47K-07-002

不具合連絡書

京セラコネクタプロダクツ株式会社

71 5859 999 X21 XXX S (5859
プラグCT)

略図(必要な場合のみ)

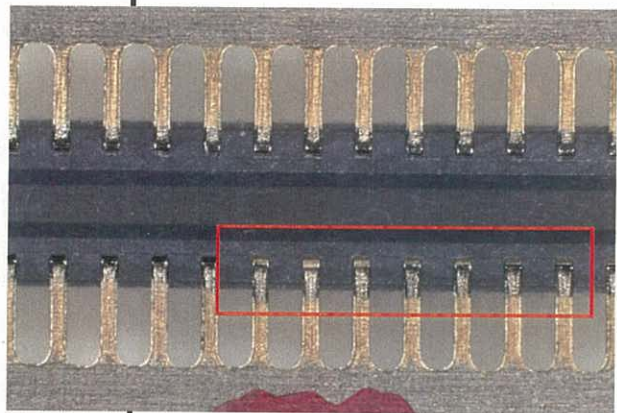
Niバリアの位置がずれており、コンタクト実装面側R部から
Auが露出している
